## Příloha č. 5 Opatření obecné povahy 5aZÚR ÚK

Vyhodnocení stanovisek a vyjádření uplatněných dle § 42b odst. 4, 5 a 6 stavebního zákona a § 37 odst. 5 stavebního zákona v rámci veřejného projednání návrhu 7aZÚR ÚK a Vyhodnocení vlivů 7aZÚR ÚK na udržitelný rozvoj území

**k Aktualizaci č. 5 Zásad územního rozvoje Ústeckého kraje a vyhodnocení vlivů na udržitelný rozvoj území**

**Věc: Stanovisko dotčeného orgánu k návrhu 5. aktualizace Zásad územního rozvoje Ústeckého kraje**

### ad) VARIANTA B

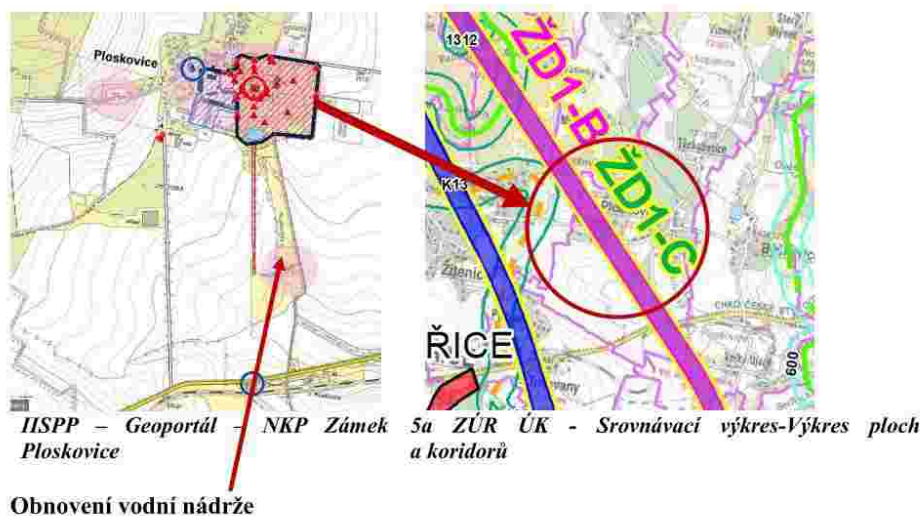
Ministerstvo kultury s variantou „B“ (ŽD1-B) nesouhlasí.

*5a ZÚR ÚK - Srovnávací výkres-Výkres ploch a koridorů  
- výřez s vyznačením NKP Zámek Ploskovice*

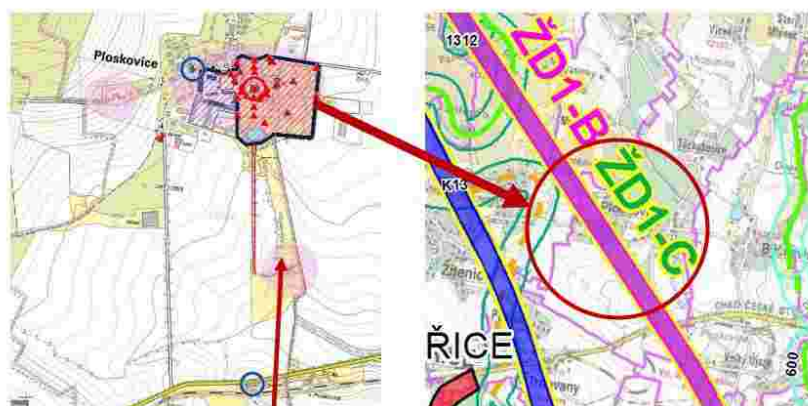
Trasa koridoru varianty „C“ prochází v těsné blízkosti areálu národní kulturní památky Zámek Ploskovice.

Zámecký areál obsahující cenný barokní zámek s bohatou vnější i vnitřní výzdobou, je cenou ukázkou vrcholně barokní koncepce ve stylu maison de plaisance, jejíž autorem byl Kilián Ignác Dienzenhofer<sup>2</sup>. V době přestavby zámku byla zámecká zahrada přeměněna v krajinářský park (za zahradníka Fr. Fritsche) ovšem při zachování hlavních os, včetně pokračující hlavní jižní osy vedené ve vlašských topolech. Hlavní zámecká budova a na ni navazující přímé úseky arkádových chodeb jsou situované na hranu terénního zlomu. Tento zlom vymezuje severní a jižní část zámeckého parku. Osa zahrady vycházející z centra zámku a sally tereny ve směru na jih, prochází přes kašnu, tarasní zídku se dvěma obelisky a pokračuje do nyní již volné krajiny cestou lemovanou topolovou alejí. Ikonické výhledy do krajiny směřovaly k vodní nádrži u Těchobuzického mlýna. Jak vodní plochu, tak i mlýn samotný dokumentují obě vojenská mapování. Zánik vodní nádrže po polovině 20. stol. umožnil rozšíření polnosti v daném místě (s výjimkou vlhkého remízku ve středu), přičemž však bylo zachováno hlavní členění ploch (hranice tvoří cesta s alejí a vlastní vodní tok).
